改善箇所説明図

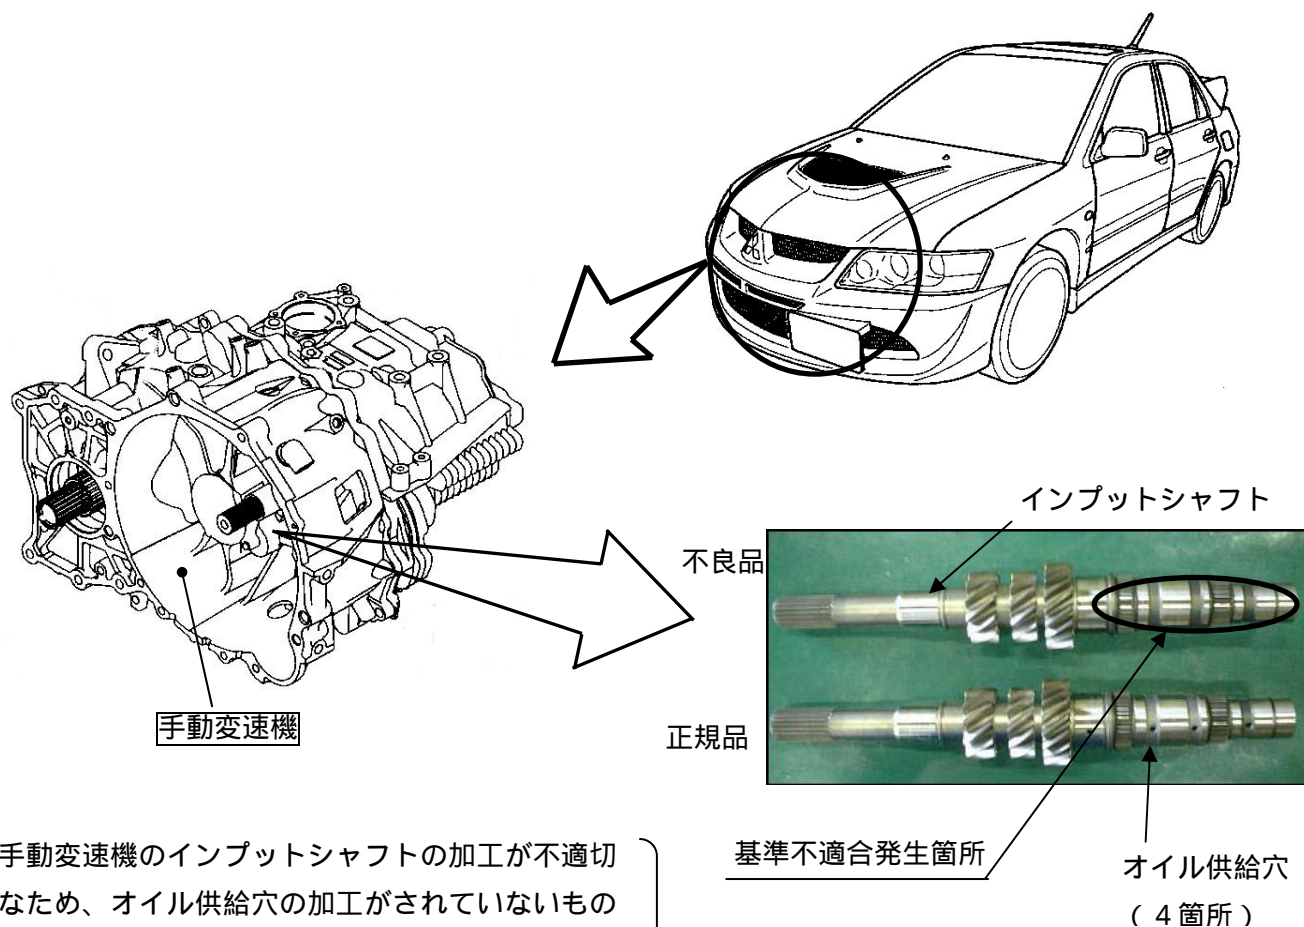
手動変速機のインプットシャフトの加工が不適切なため、オイル供給穴の加工がされていないものがある。そのため、インプットシャフトに装着しているギヤのベアリングにオイルが供給されず、そのまま使用を続けると潤滑不良による異音が発生し、最悪の場合、ベアリングが焼付き、走行できなくなるおそれがある。

全車両、インプットシャフトオイル供給穴の有無を確認し、供給穴のないものは手動変速機を良品と交換する。

識別：助手席側フロントドアのロアヒンジの下側取付けボルト頭部に白色又は黄色のペイントを塗布する。
